Demande d'autorisation pour le projet solaire de Saint-Nazaire (30)

Mémoire-réponse aux observations de la SNCF formulées dans le cadre de l'instruction des demandes de permis de construire

24 février 2023

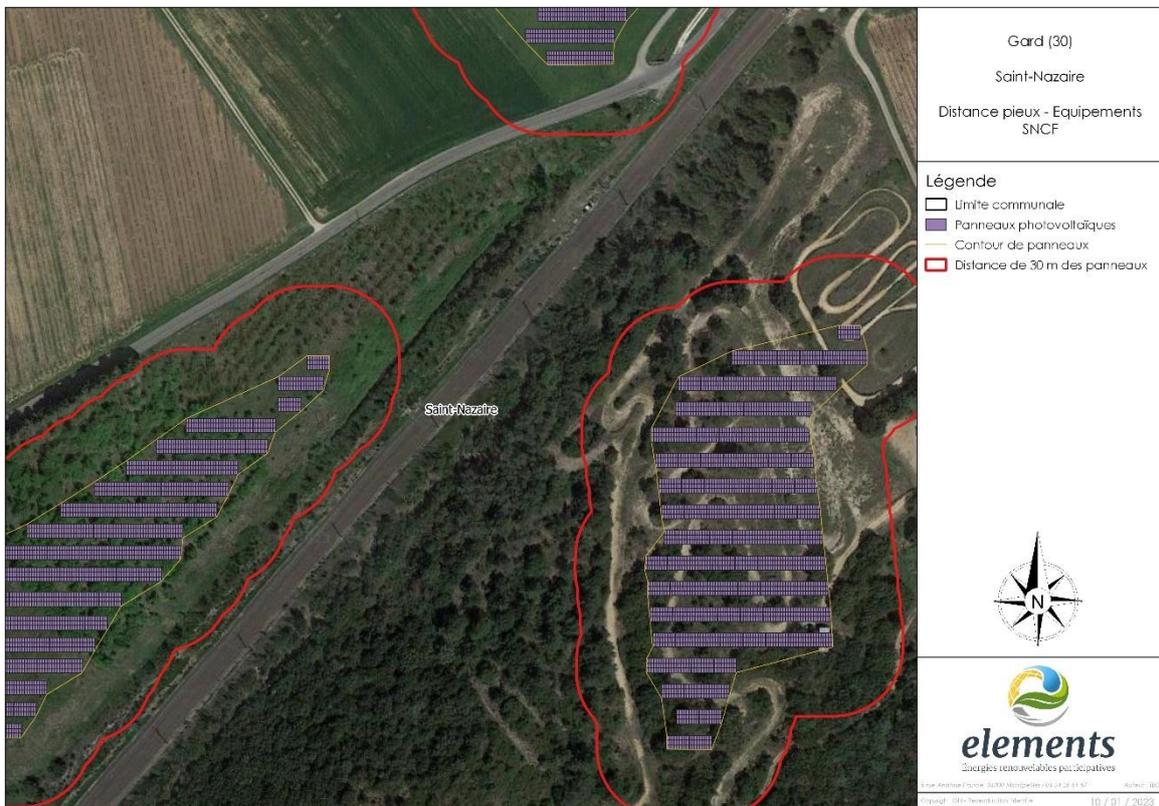
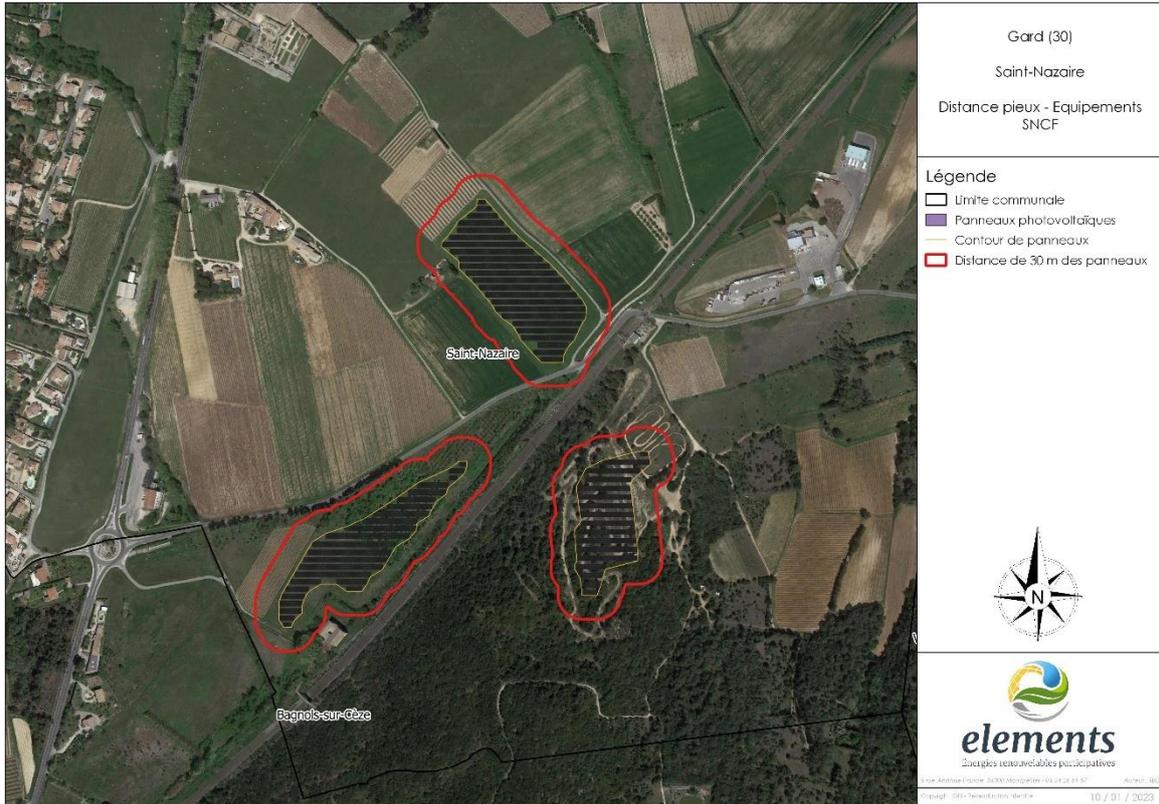
- « *L'implantation du parc photovoltaïque est prévue sur pieux par vibro-fonçage ; au vu de la proximité immédiate des voies ferrées, une note méthodologique en adéquation avec les prescriptions concernant l'utilisation d'engins puissants (cf. « Directives de Sécurité Ferroviaire » IG 94589, référentiel de sécurité ferroviaire téléchargeable en ligne) doit être fournie pour être soumise à l'étude de notre service d'ingénierie.* »
➔ Réponse ELEMENTS en page 3.

Contrairement à ce qui était indiqué dans l'étude d'impact, l'implantation du parc photovoltaïque est prévue sur pieux par battage (et non par vibro-fonçage). La méthode par battage est autorisée au-delà des 30 m des installations ferroviaires (point 3.1.1 de l'IN 1226).

Or dans le cadre du projet de Saint-Nazaire, les pieux sont situés à plus de 30 m des premiers équipements SNCF. Une note dédiée n'est donc pas nécessaire.

Deux plans illustrant la distance de 30 m à partir du bord des panneaux ont été réalisées :

Il est également à noter que cette distance de 30 m a été prise à partir du bord des panneaux et non de la position exacte des pieux. Il existe donc une marge de sécurité supplémentaire de 2m (distance entre le bord des panneaux et les premiers pieux) dans cette démonstration.

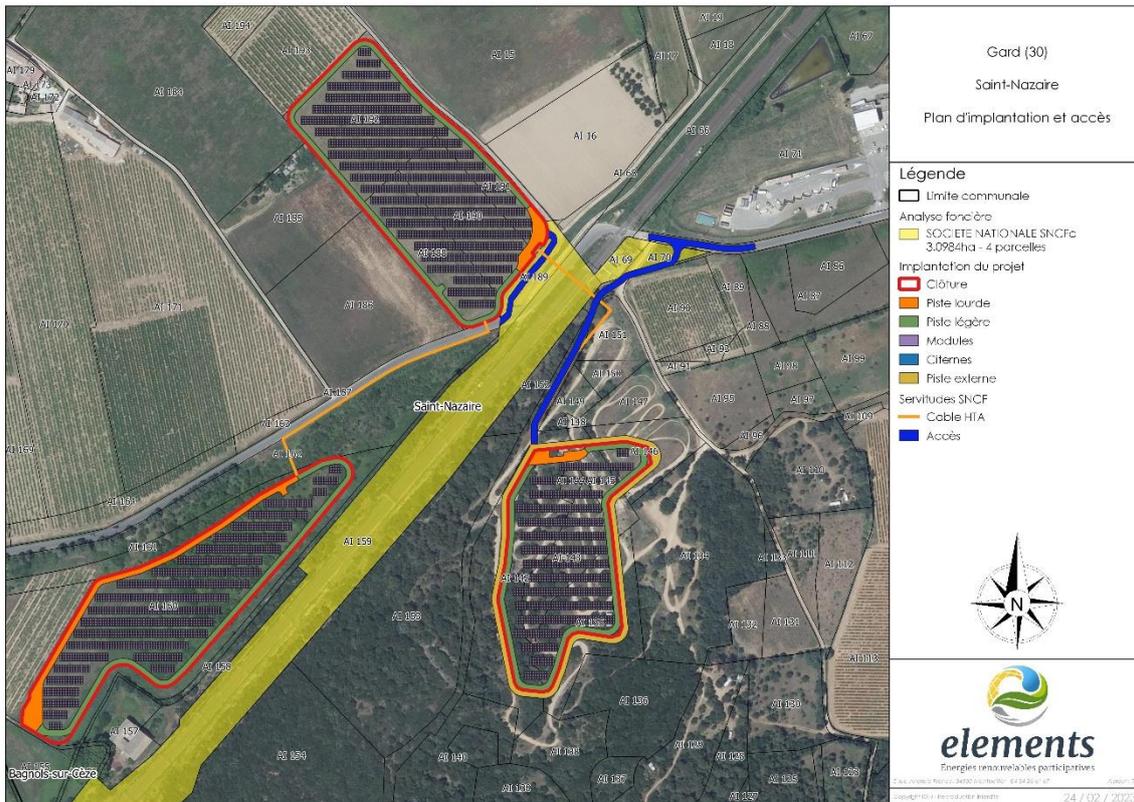
- « *L'implantation du parc photovoltaïque est prévue sur pieux par vibro-fonçage ; au vu de la proximité immédiate des voies ferrées, une note méthodologique en adéquation avec les prescriptions concernant l'utilisation d'engins puissants (cf. « Directives de Sécurité Ferroviaire » IG 94589, référentiel de sécurité ferroviaire téléchargeable en ligne) doit être fournie pour être soumise à l'étude de notre service d'ingénierie.* »
➔ Réponse ELEMENTS en page 5.

Contrairement à ce qui était indiqué dans l'étude d'impact, l'implantation du parc photovoltaïque est prévue sur pieux par battage (et non par vibro-fonçage). La méthode par battage est autorisée au-delà des 30 m des installations ferroviaires (point 3.1.1 de l'IN 1226).

Or dans le cadre du projet de Saint-Nazaire, les pieux sont situés à plus de 30 m des premiers équipements SNCF. Une note dédiée n'est donc pas nécessaire.

Pour rappel, les deux plans illustrant la distance de 30 m à partir du bord des panneaux et des couches Shape présentant la position de panneaux sont disponibles en Annexe 3. Ces plans montrent que les équipements SNCF sont suffisamment éloignés pour ne pas être impactés par la mise en place des pieux par battage.

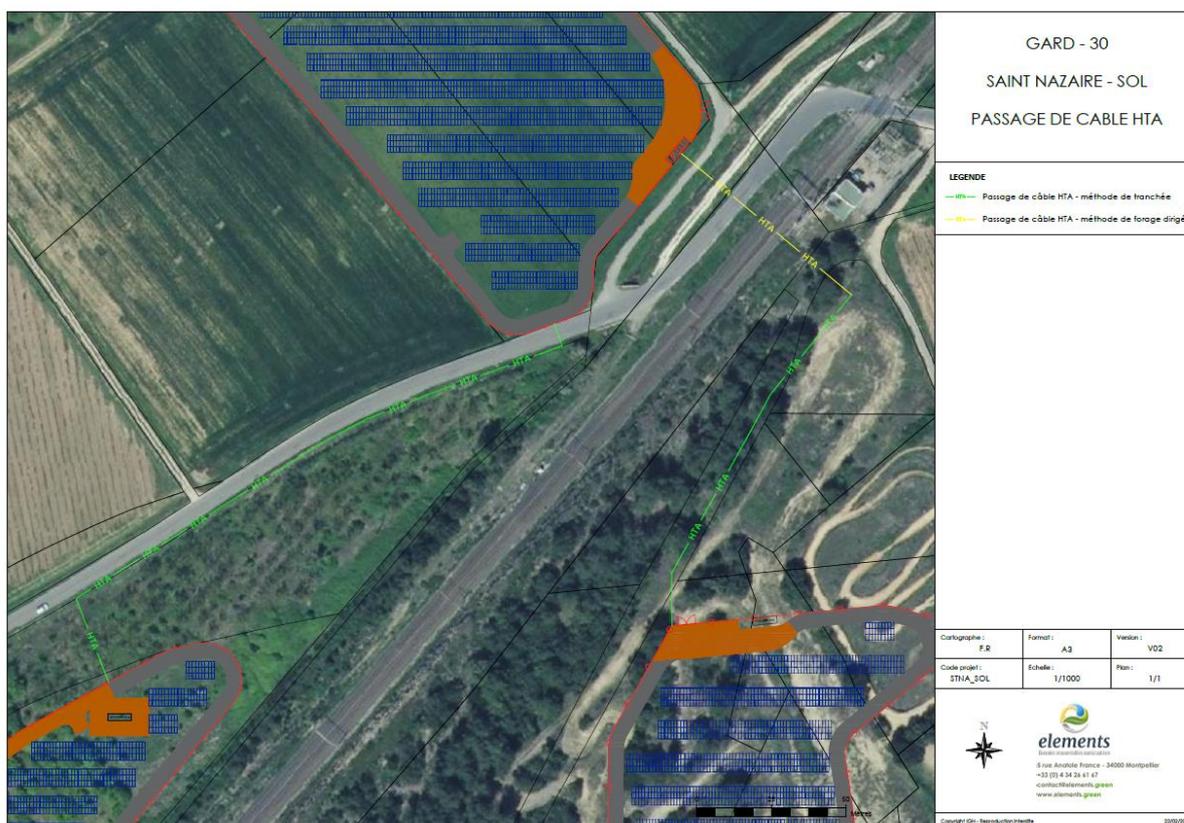
- « *L'implantation du parc photovoltaïque est prévue sur pieux par vibro-fonçage ; au vu de la proximité immédiate des voies ferrées, une note méthodologique en adéquation avec les prescriptions concernant l'utilisation d'engins puissants (cf « Directives de Sécurité Ferroviaire » IG 94589, référentiel de sécurité ferroviaire téléchargeable en ligne) doit être fournie pour être soumise à l'étude de notre service d'ingénierie. »*

Contrairement à ce qui était indiqué dans l'étude d'impact, l'implantation du parc photovoltaïque est prévue sur pieux par battage (et non par vibro-fonçage). La méthode par battage est autorisée au-delà des 30 m des installations ferroviaires (point 3.1.1 de l'IN 1226).

Or dans le cadre du projet de Saint-Nazaire, les pieux sont situés à plus de 30 m des premiers équipements SNCF. Une note dédiée n'est donc pas nécessaire.

Pour rappel, les deux plans illustrant la distance de 30 m à partir du bord des panneaux et des couches Shape présentant la position de panneaux sont disponibles en Annexe 3. Ces plans montrent que les équipements SNCF sont suffisamment éloignés pour ne pas être impactés par la mise en place des pieux par battage.

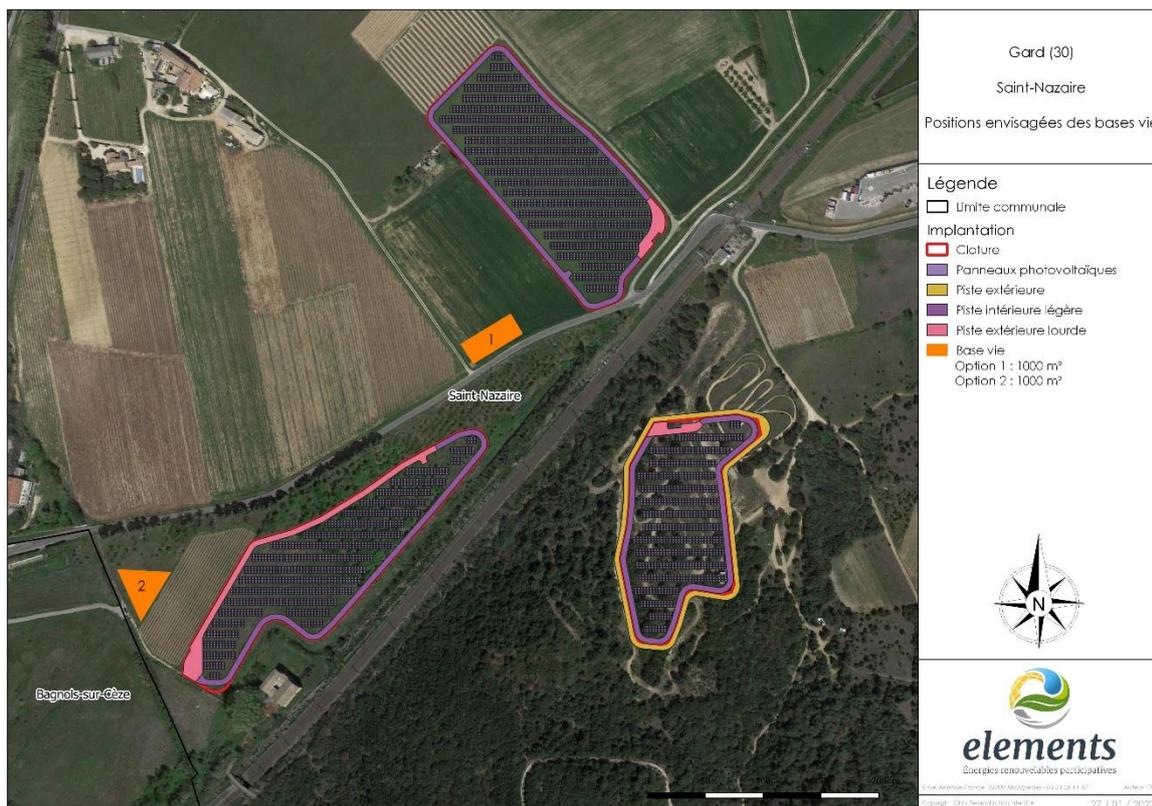
- « *Des aménagements aux abords de la sous-station sont prévus, il convient donc de fournir une notice détaillée, pour étude de notre service EALE. »*

Aucun aménagement aux abords de la sous-station n'est prévu.

Concernant les emprunts et traversées de câbles, nous avons échangé avec M. SERRETA. Les études techniques permettant de valider précisément le tracé ont été lancées début 2023. Le dossier complet (annexe 2 comprise) sera transmis pour le mois de mars / avril 2023 au Guichet Emprunts et Traversées SNCF Réseau (GET).

Le plan détaillant le tracé de raccordement prévisionnel est disponible ci-dessous :

- Méthode dite « Forage dirigé » - en jaune sur le plan. Cette méthode permettra la traversée de la voie ferrée.

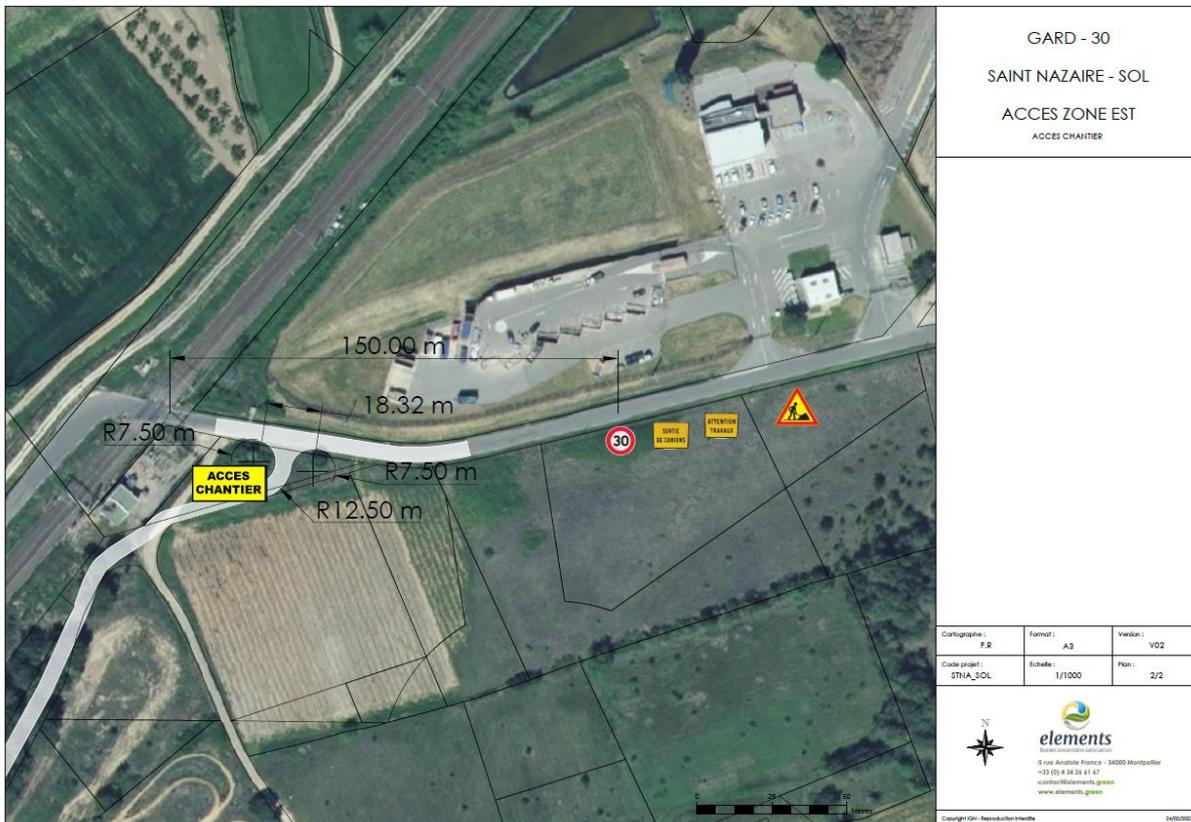
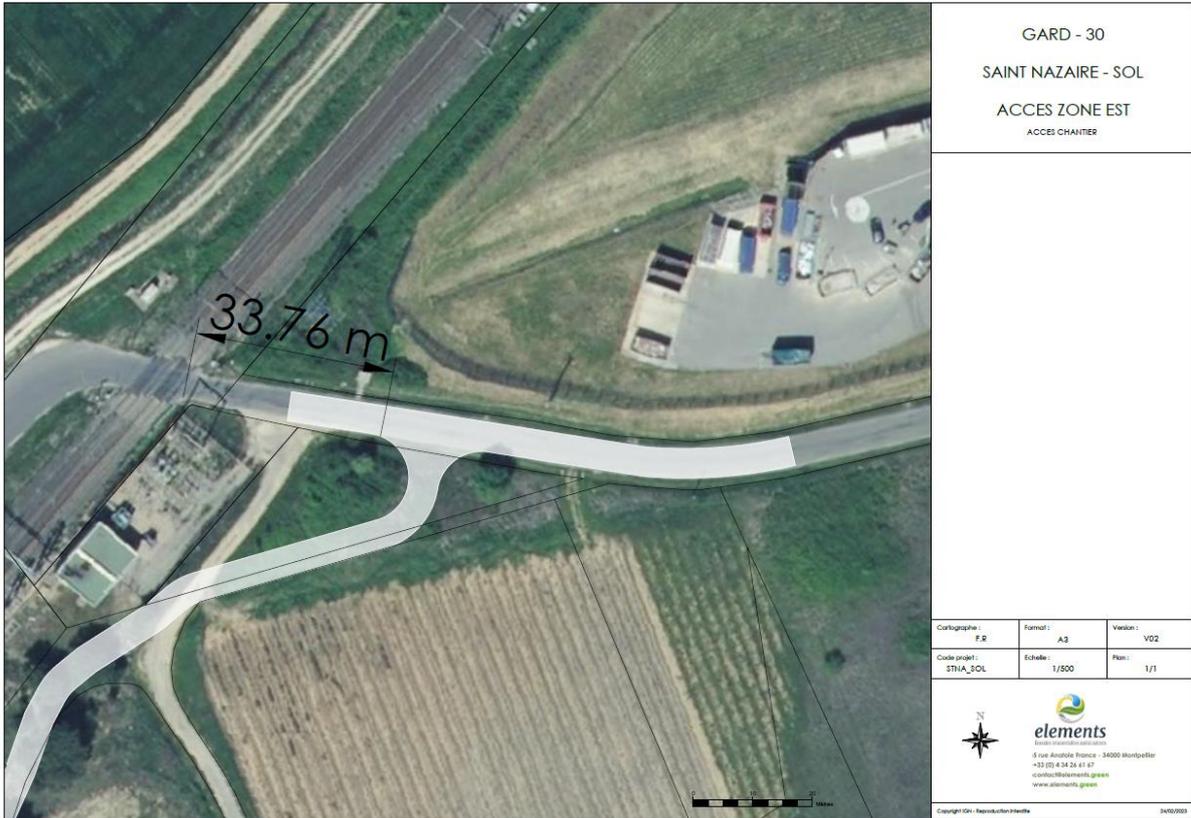
- « *Concernant les Zones Ouest et Nord, l'accès aux chantiers par les engins de travaux et de transports de matériel devra impérativement se faire par l'Ouest sans traversée du PN. »*

Par ailleurs, l'accès aux zones NORD et OUEST se fera uniquement par l'ouest. En effet, les équipements seront déchargés au niveau de la base vie ou directement sur site. Ainsi, le chantier sur ces deux zones n'engendrera aucune perturbation au niveau du passage à niveau. **ELEMENTS s'engage sur ce point.**

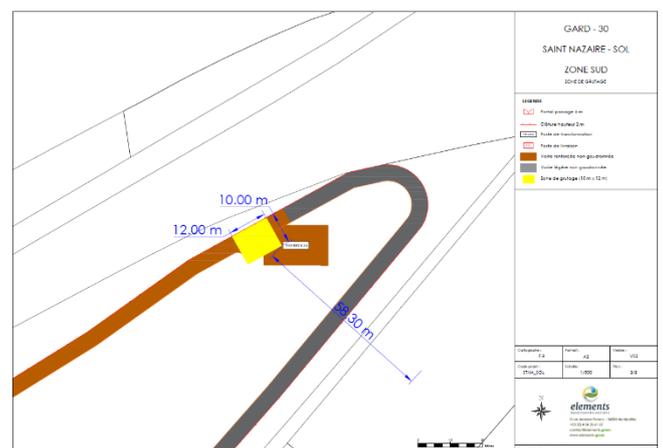
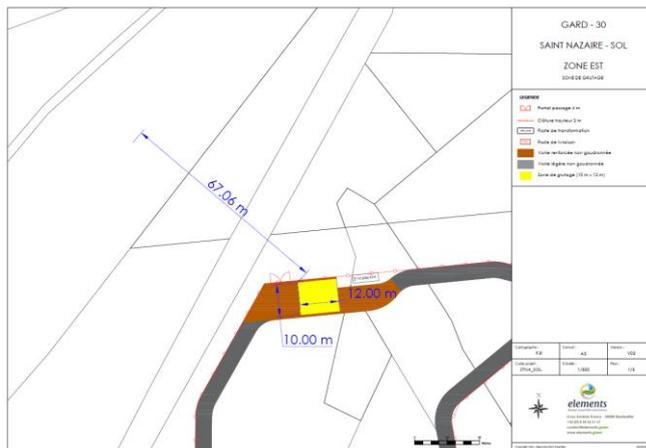
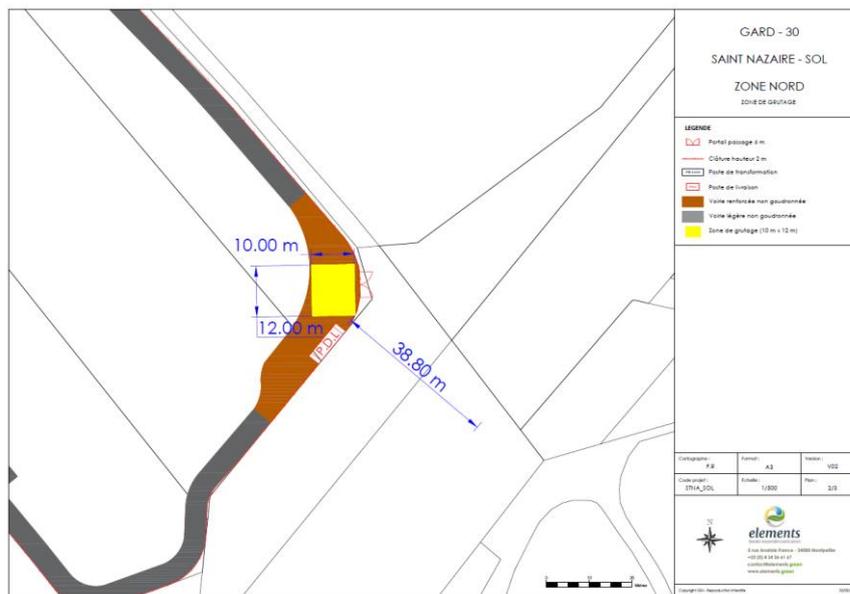
- « *Eu égard à la proximité du passage à niveau (PN27 ligne ferroviaire 800000), l'accès prévu dans votre projet n'est pas autorisé par nos services car il est situé à moins de 25m de la barrière du PN. De ce fait, si un véhicule ou engin venait à avoir des difficultés lors de sa giration, il pourrait alors entraver la circulation routière et créer un danger en bloquant un véhicule sur le PN par remontée de file.*

Un nouvel accès doit être trouvé. Si ce nouvel accès occupe une partie de la Parcelle AI 70 qui fait partie du DPF, une régularisation foncière devra être effectuée auprès de SNCF Immobilier : Aucun rejet hydraulique direct ou indirect vers le DPF ne doit être effectué, il convient de nous fournir les documents en attestant. »

Ce nouvel accès, situé à une distance de 33 m de la barrière du passage à niveau, permettra un accès à la zone EST sécurisé.

Vous trouverez ci-dessous trois plans détaillés de l'aménagement du carrefour présentant notamment la giration et la signalisation du chantier.

Cet accès est situé à plus de 30 m du passage à niveau. Il présente une largeur de 5m, un rayon de giration de 7.5 m et permettra d'accéder au site depuis les deux côtés.

Des panneaux de signalisation sont prévus. Ils seront situés à une distance de 150 m du passage à niveau.

Au vu du fossé existant et de la position de la nouvelle voie d'accès, il sera nécessaire de mettre en place un système de gestion des eaux pluviales. Ce système sera mis en place sur une longueur de 18.5 m environ.

- le curage fossé ;
- la pose d'une buse béton de diamètre 400 sur toute la largeur de l'accès (ce diamètre pourra être réévalué au moment des travaux) ;
- la pose d'une tête de sécurité en béton en amont ;
- le remblaiement et le compactage de la piste jusqu'au TN.

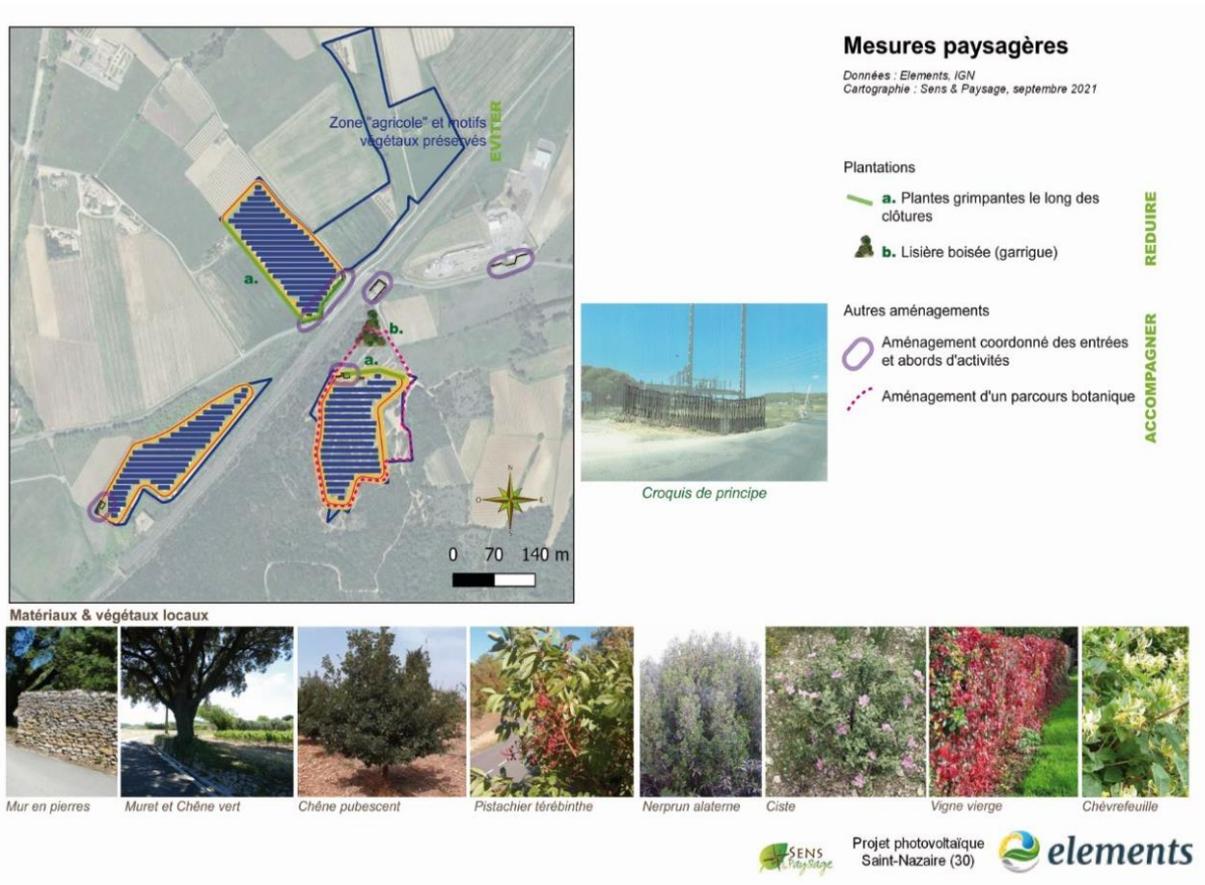
- « Une brise vue doit être mis en place pour la zone Nord afin de pallier la pollution visuelle et tout risque d'éblouissement pouvant perturber les conducteurs lors de leur franchissement du PN d'Est en Ouest (implantation à affiner avec l'expert PN SNCF RESEAU INFRAPOLE LR) »

- Afin de pallier la pollution visuelle et tout risque d’éblouissement pouvant perturber les conducteurs lors de leur franchissement du PN d’Est en Ouest, une mesure paysagère a été proposée dans le cadre du projet. En effet, il est prévu l’implantation de plantes grimpantes le long des clôtures de la zone nord.

Le détail de cette mesure « MESURE M16 – REALISATION DE PLANTATIONS « MASQUES VISUELS » ET STRUCTURANTES » est disponible ci-dessous :
